RENESAS TECHNICAL UPDATE

製品分類	MPU & MCU	発行番号	TN-RL*-A0147A/J	Rev.	第1版
題名	誤記訂正通知 RL78/F23, F24 ユーザーズマニュアル Rev.1.10 の誤記通知		情報分類	技術情報	
適用製品	RL78/F23, F24 グループ	対象ロット等	関連資料	RL78/F23, F24 グループ ユーザーズマニュアル ハードウェア編 Rev.1.10 (R01UH0944JJ0110)	
		全ロット

RL78/F23, F24 ユーザーズマニュアル ハードウェア編 Rev.1.10 (R01UH0944JJ0110) において、下記訂正がございます。

● 18.12.1 図 18-45 図内の TMSTSm.TMTRF[1:0]の記載訂正

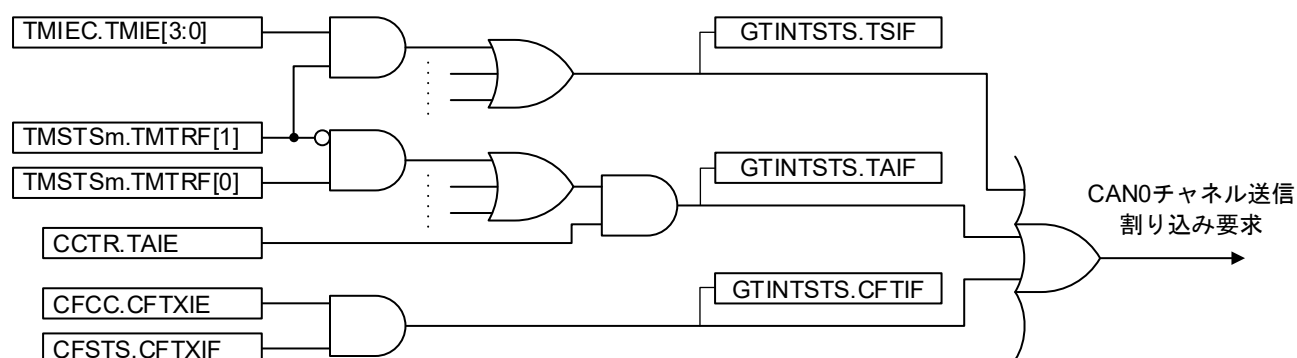
誤) TMSTSm.TMTRF[0]から信号 GTINTSTS.TSIF を生成

正) TMSTSm.TMTRF[1]から信号 GTINTSTS.TSIF を生成

図 23-10 SNOOZE ステータス出力設定例

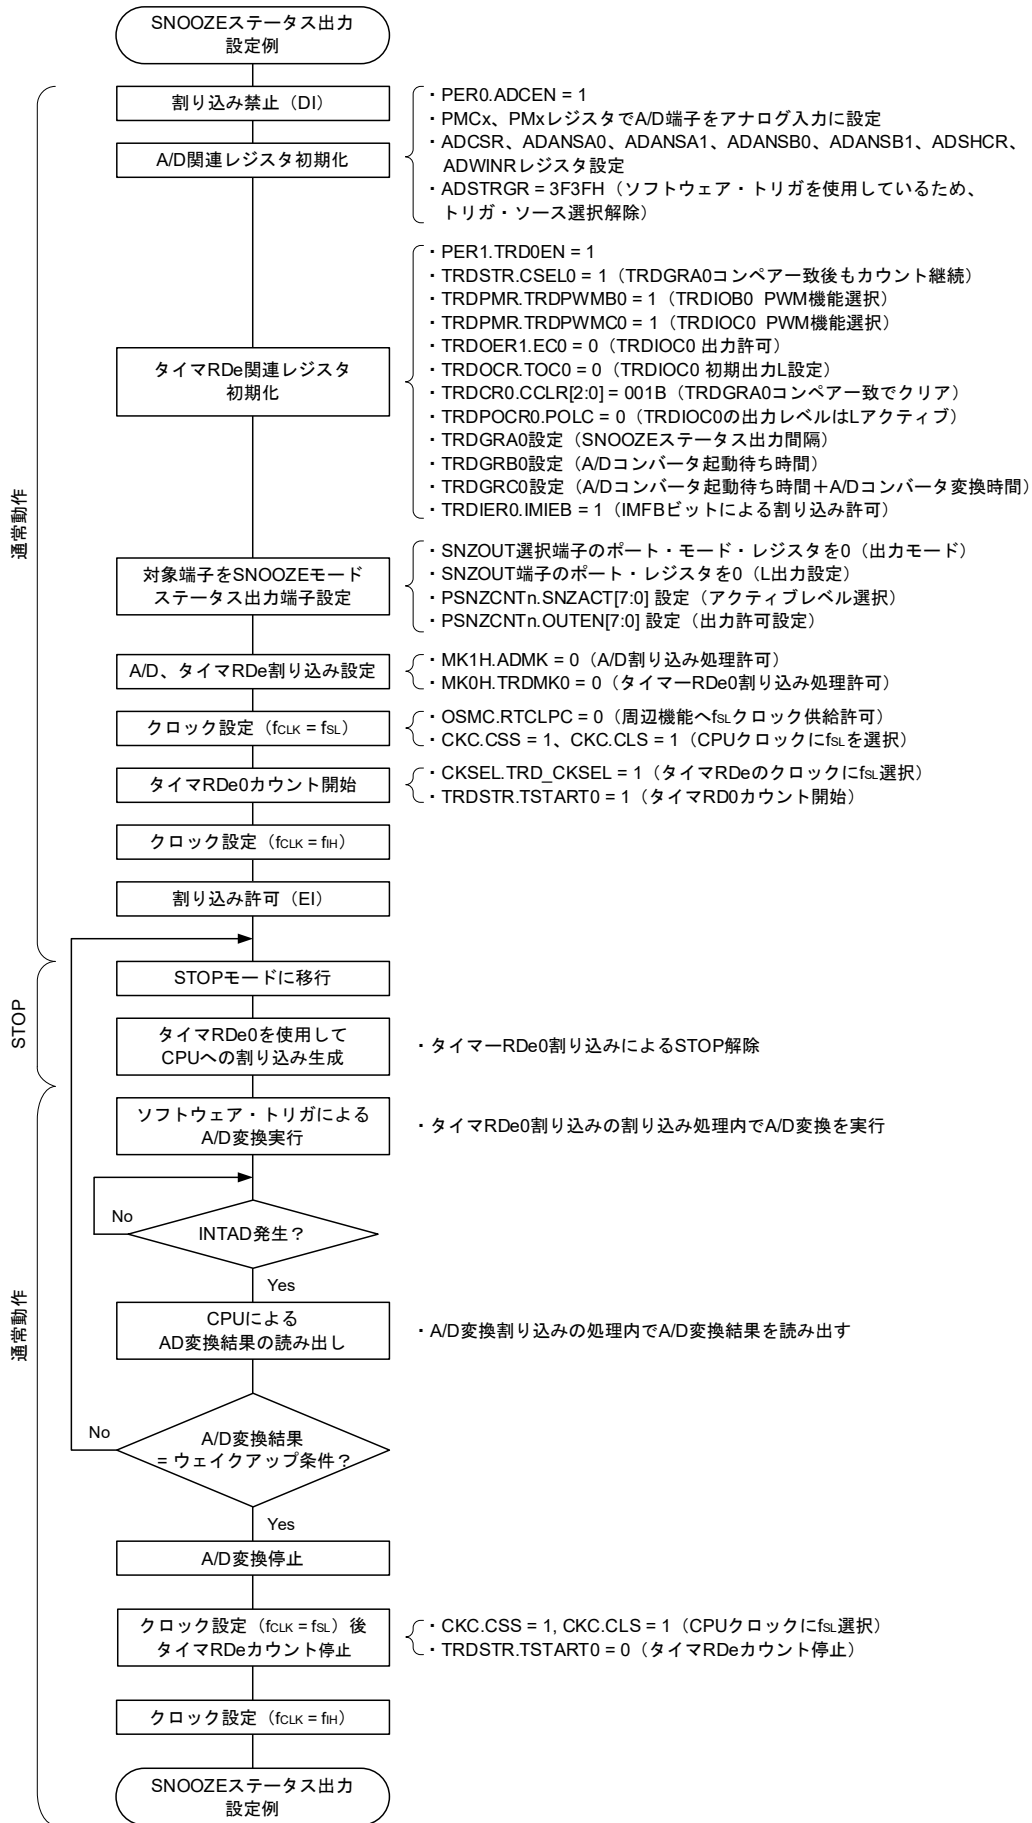
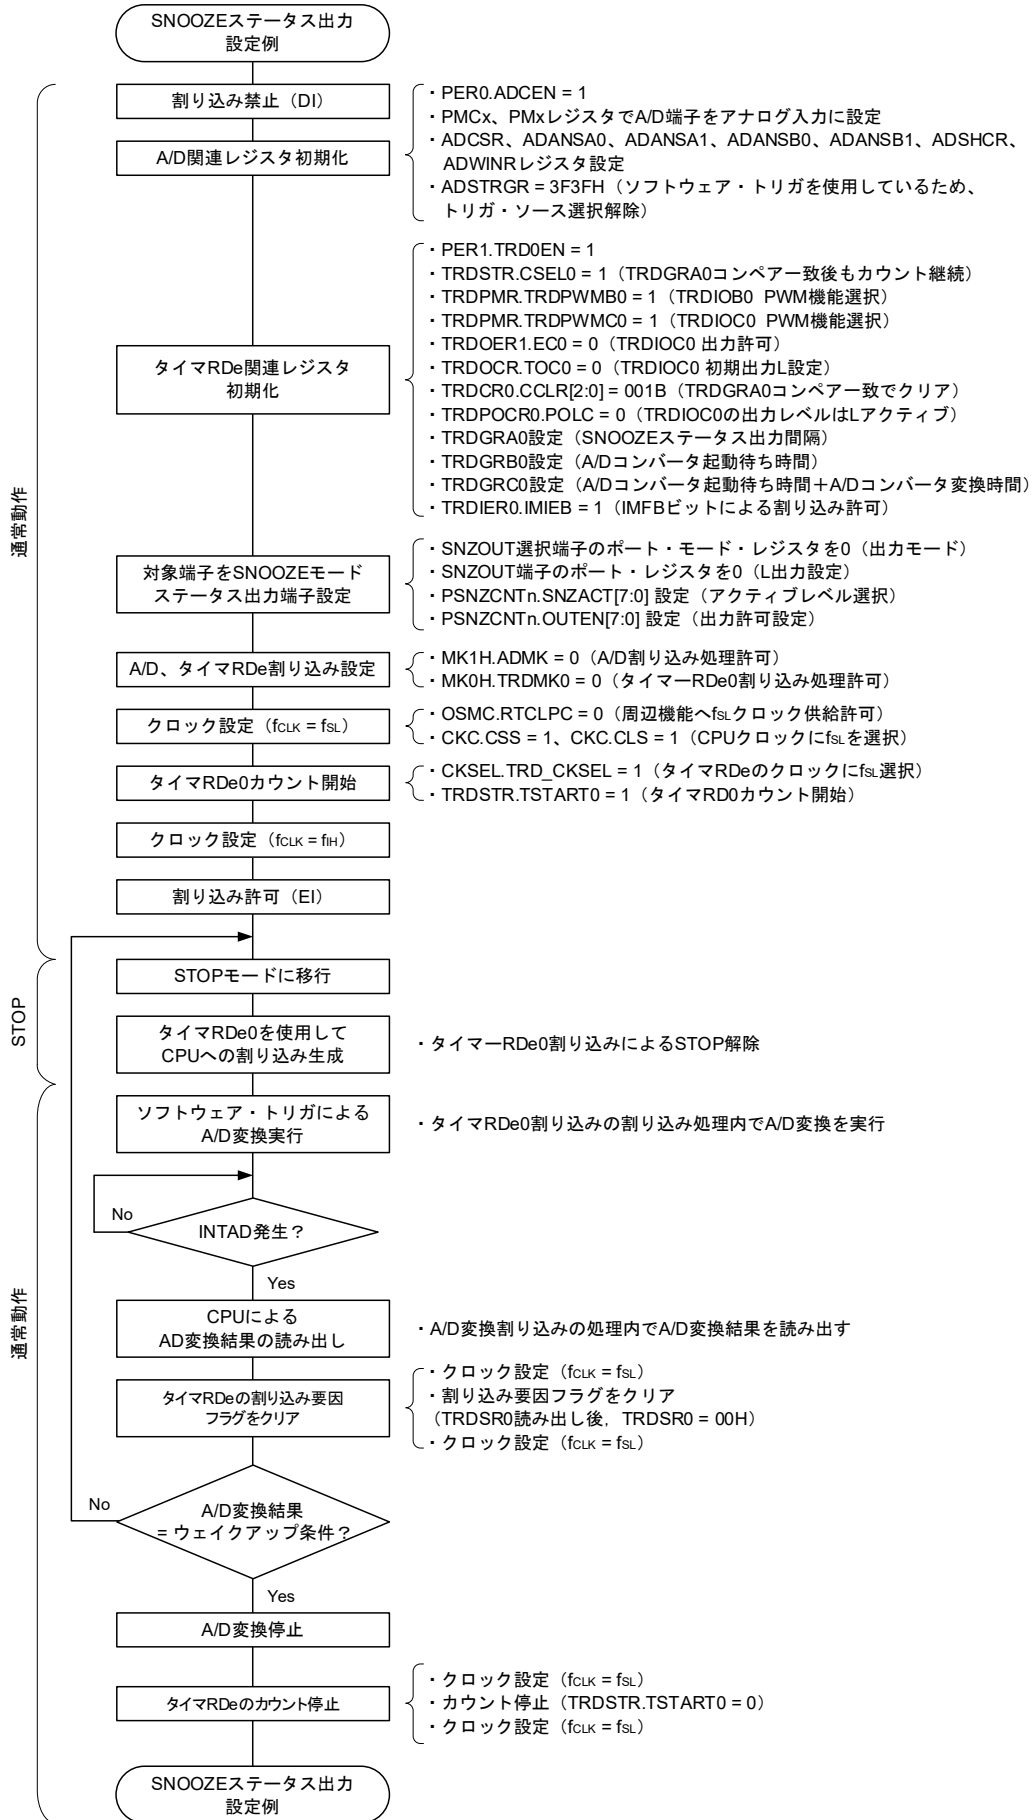
No.4: SNOOZE ステータス出力設定例の誤記訂正

正) 割り込み要因フラグのクリア処理を追加

図 32-8 セルフ・プログラミング（フラッシュ・メモリの書き換え）のフロー

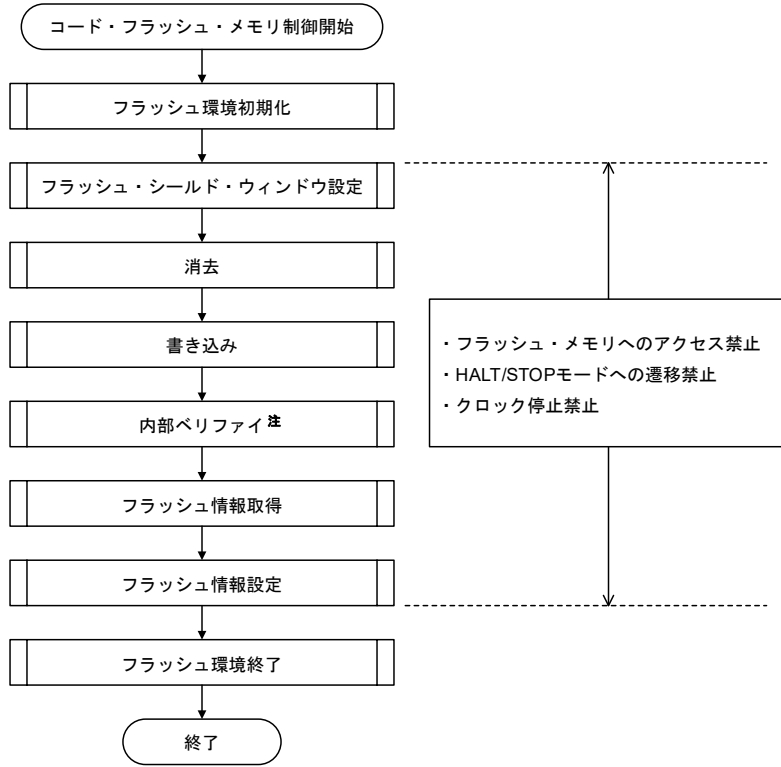
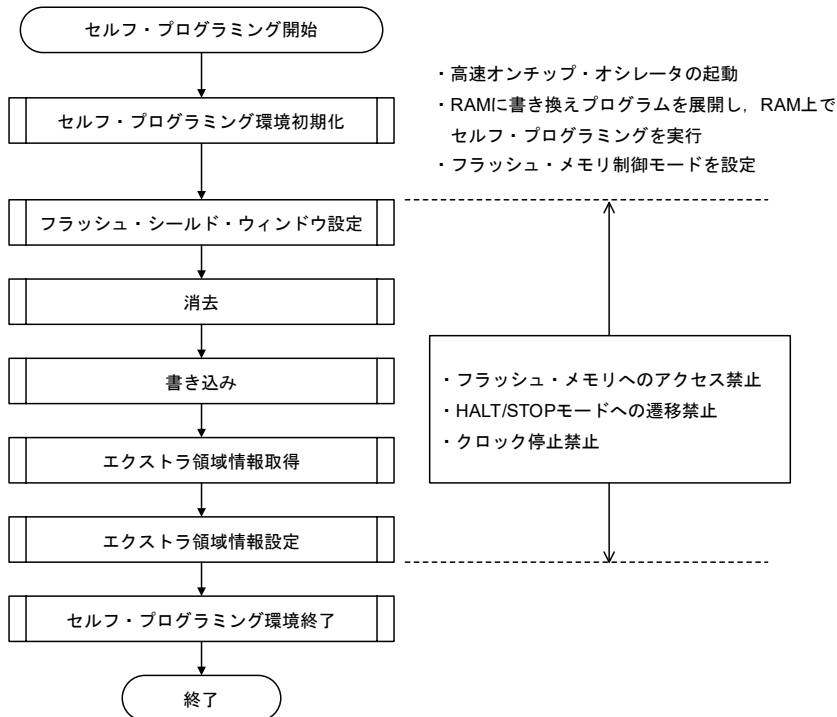
● 32.7.1 セルフ・プログラミング手順の説明および図 32-8 の誤記訂正

フラッシュ・セルフ・プログラミング・コードを利用してコード・フラッシュ・メモリの書き換えを行う流れを示します。

セルフ・プログラミングを利用してコード・フラッシュ・メモリの書き換えを行う流れを示します。

39.1 32ピン製品

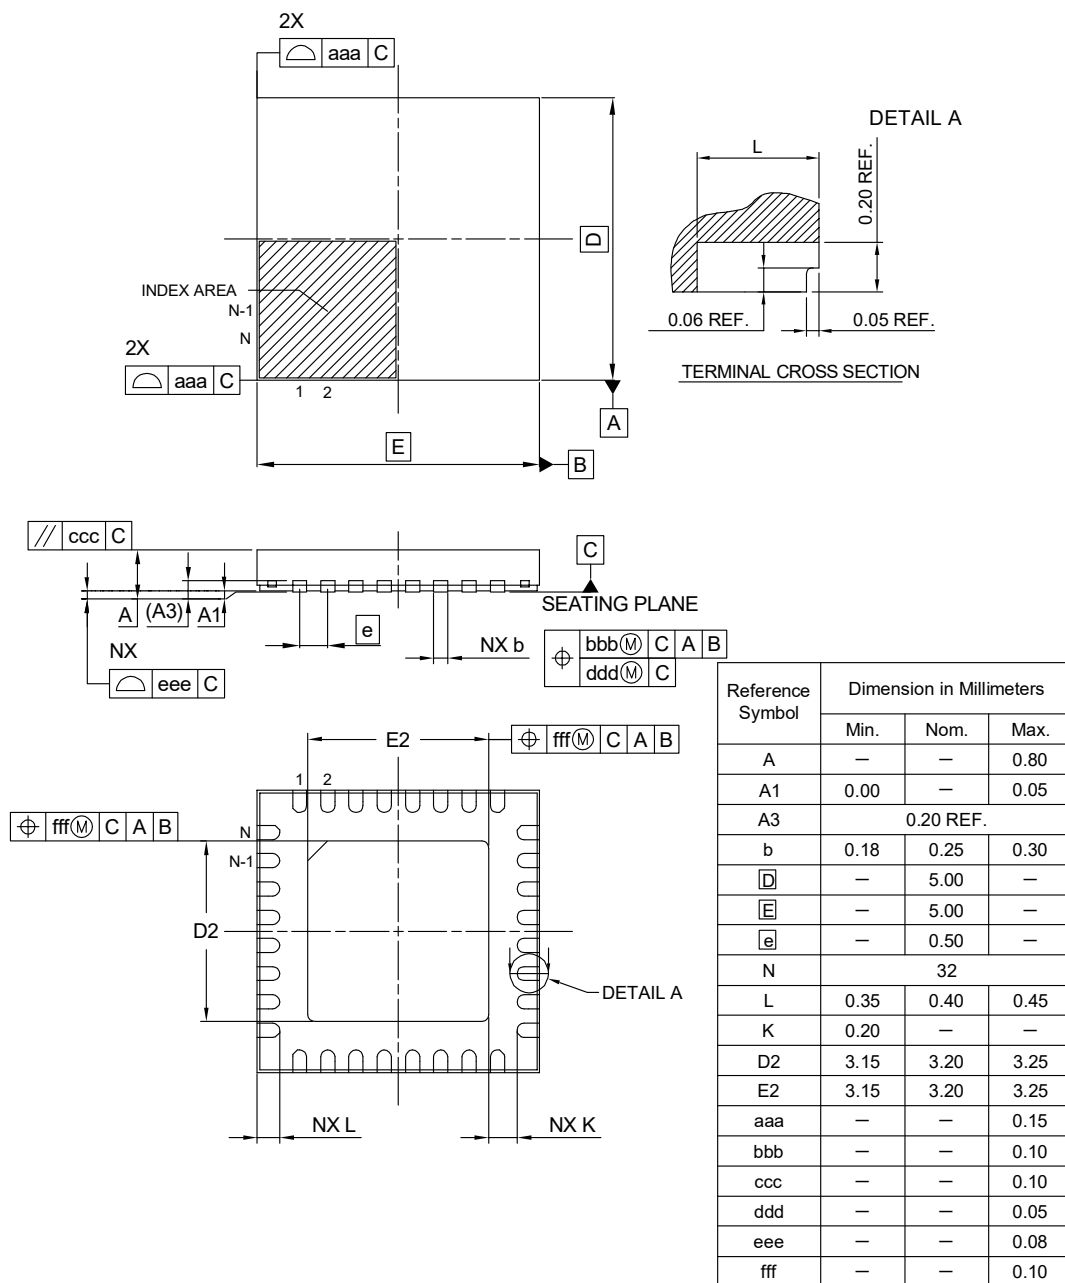
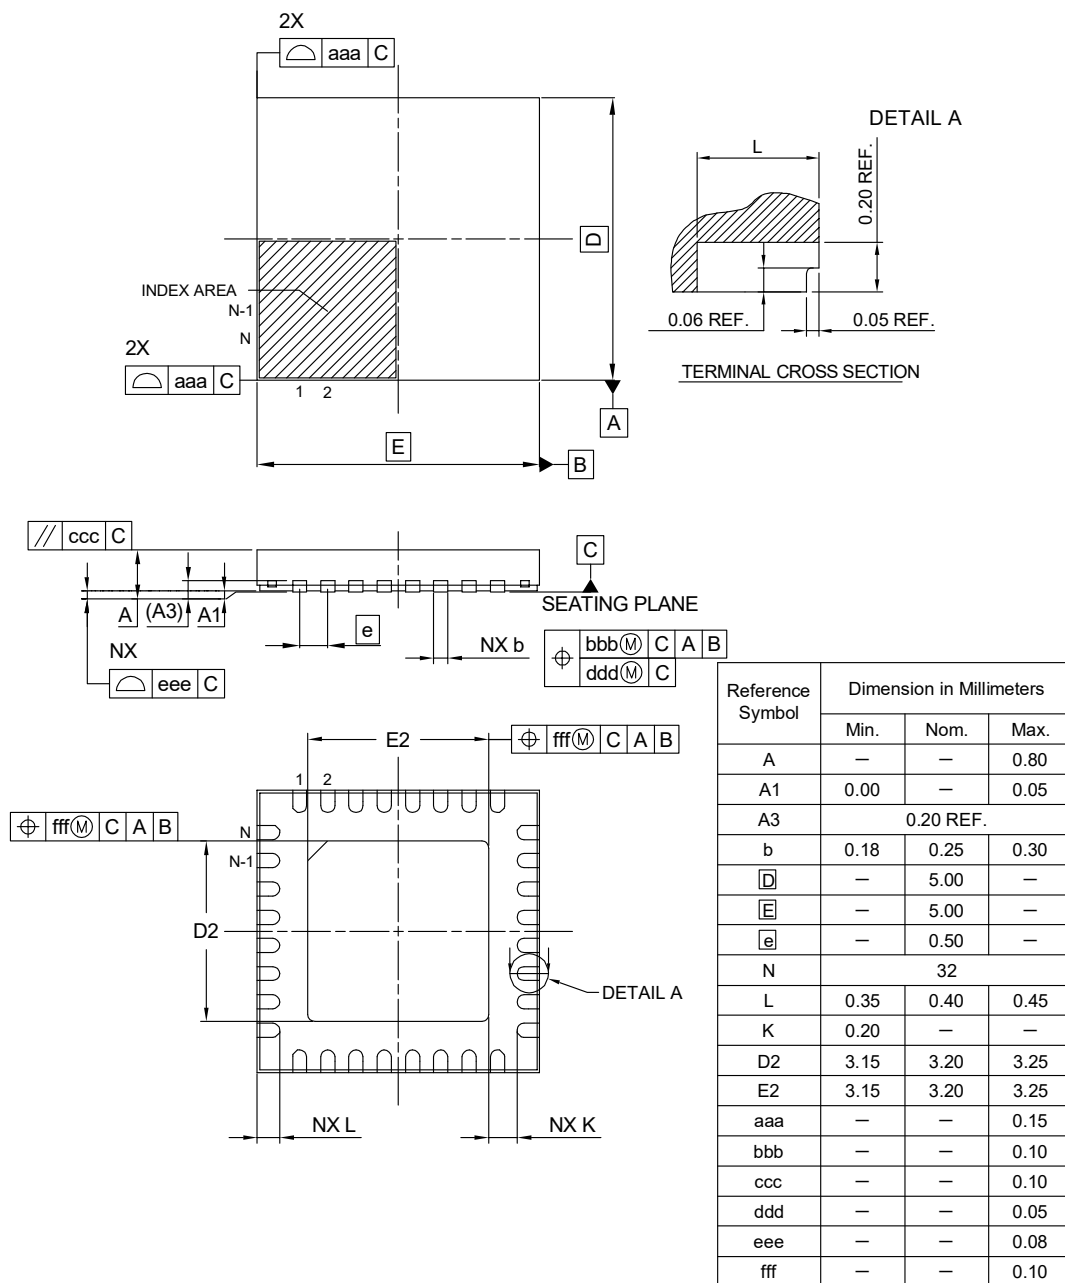
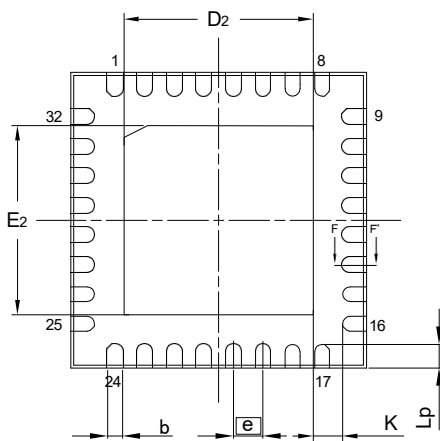
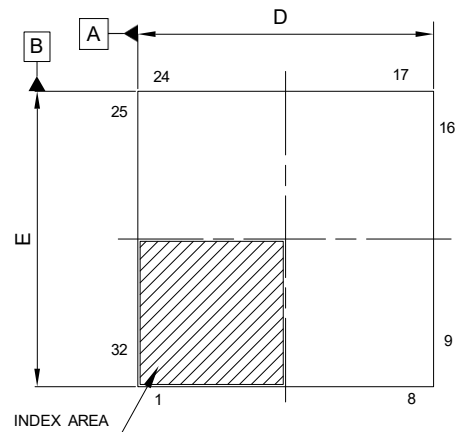
No.10: 外形図 (32ピン) の記載追加

外形図は2種類あります。どちらの外形図を使用しているかは、製品捺印で確認できます。
 詳細については、当社 Web サイトの製品パッケージ情報を参照ください。

JEITA Package code	RENESAS code	MASS(TYP.)[g]
P-HWQFN32-5x5-0.50	PWQN0032KH-A	0.06
